Or – V.271.03.2018

**Wyjaśnienie treści Specyfikacji Istotnych Warunków Zamówienia  
dotyczące postępowania „Budowa drogi gminnej łączącej ul. Elewatorską w  
Białymstoku z miejscowością Porosły - rozbudowa i przebudowa drogi  
gminnej Nr 106271B w Gminie Choroszcz”**

Załącznik nr 1 - Rysunek poglądowy osadnika

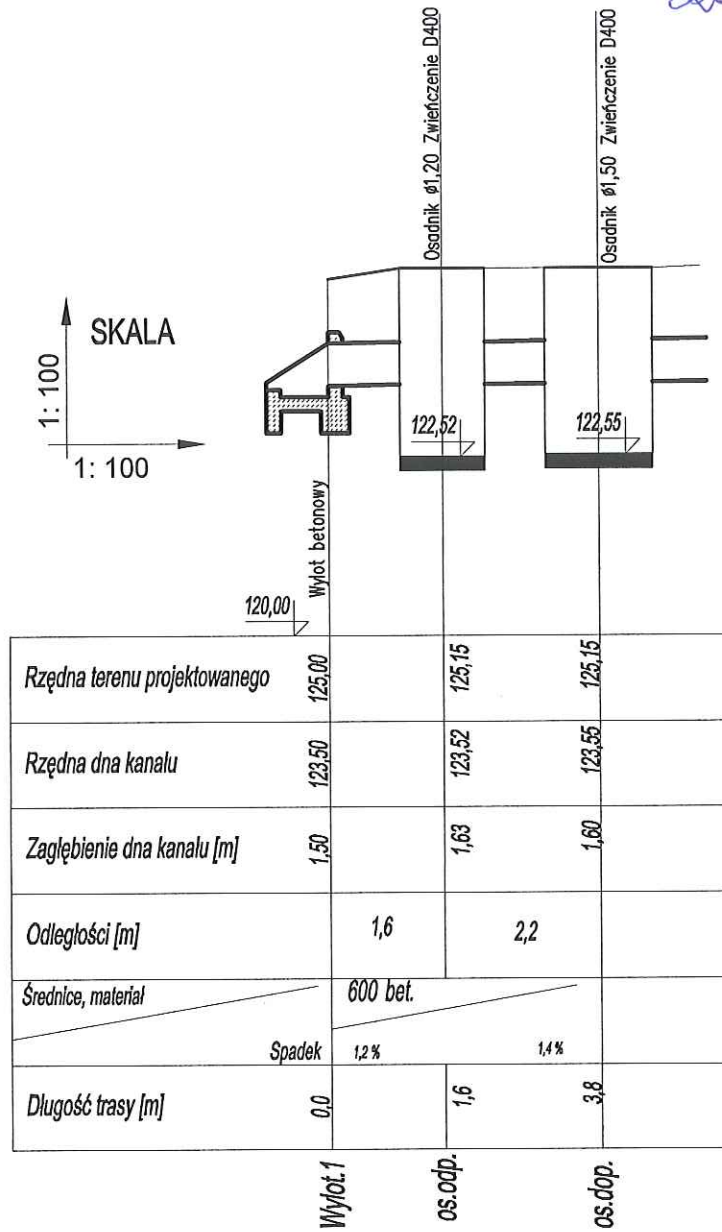
1. Zwracamy się o podanie parametrów technicznych (przepływ, pojemność itp.) osadników na kanalizacji deszczowej: os.dop, os.odp., 14.2, 14.3, 18.2, 18.1.

Odp. Zamawiający przedstawia parametry:

- osadnika 2-komorowego przy wylocie „Wylot.1” KD do rowu, oznaczonego na rysunkach: os.odp. – os.dop.

Na etapie projektowania posłużono się katalogiem ogólnodostępnego producenta. Zaprojektowano osadnik 2-komorowy o parametrach  $Q_{nom[80\%]} = 34$  l/s i  $Q_{max} = 340$  l/s.

Jest to zwykły osadnik 2-komorowy z kręgów betonowych o parametrach betonu jak dla studni rewizyjnych, zwieńczenia klasy D400 z włączami żeliwnymi  $\varnothing 600$ , bez pierścieni odciążających, zagłębienie dna w obu komorach 1,0 m poniżej dopływu. Rzędne pokryw włączów ok. 5 cm powyżej nawierzchni nieutwardzonego terenu. Rygory w zakresie szczelności i hydroizolacji jak dla studni rewizyjnych. Rys. poglądowy w załączeniu.
